PRODUKT	AVD.	GRUPP
P	4	43MT
BETR.		NR.
Reducerventil till överväxel typ J 240, 260		60
		DATUM
		Nov. 82

Service meddelande

Ny typ av reducereventil till överväxel typ J

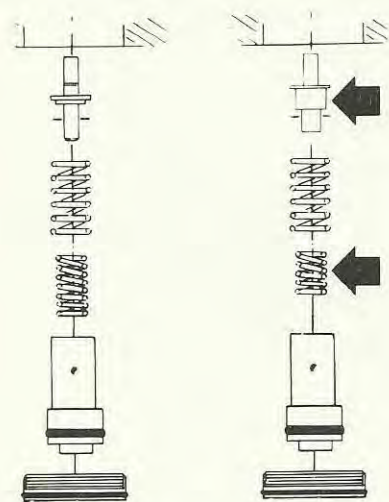
En ny typ av reducereventil har införts till samtliga överväxlar typ J på 240, 260.

Den nya reducereventilen har en kraftigare kolv och en något kortare innerfjäder. Se skissen.

Justermellanlägg för justering av trycket finns i fyra olika tjocklekar:

Tjocklek	Detaljn.	Tryckökning ca
0,05 mm	1 209 450-4	0,85 kp/cm ²
0,13 "	1 209 451-2	2,20 "-
0,25 "	1 209 452-0	4,00 "-
0,76 "	1 209 453-8	12,80 "-
